Mission régionale d'autorité environnementale

**Avis délibéré de la mission régionale
d'autorité environnementale
Hauts-de-France
sur le projet de centrale photovoltaïque au sol
sur les communes de Holnon et de Savy (02)
*étude d'impact de décembre 2021***

n°MRAe 2022-6227

Zoom sur le secteur de projet et les enjeux environnementaux (nature et eau) (source : DREAL)

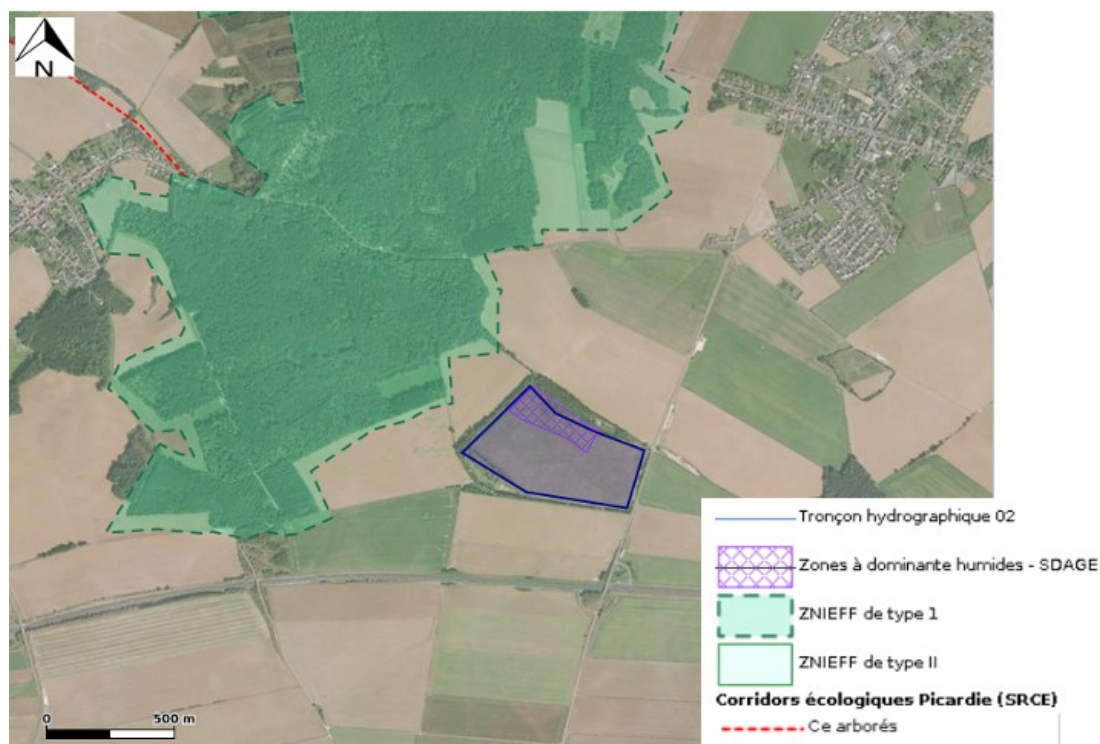
Le rayon de l'aire d'étude immédiate proposée (50 mètres) ne prend pas en compte les espaces boisés situés à proximité, la ZNIEFF, le bois de Holnon et les bois de Francilly et Savy. Il conviendrait d'élargir l'aire d'étude immédiate.

- *compléter l'état initial en conduisant une analyse sur un périmètre plus large que celui de l'aire d'étude immédiate proposée, incluant les espaces boisés situés à proximité ;*
- *réaliser une analyse locale des continuités écologiques.*
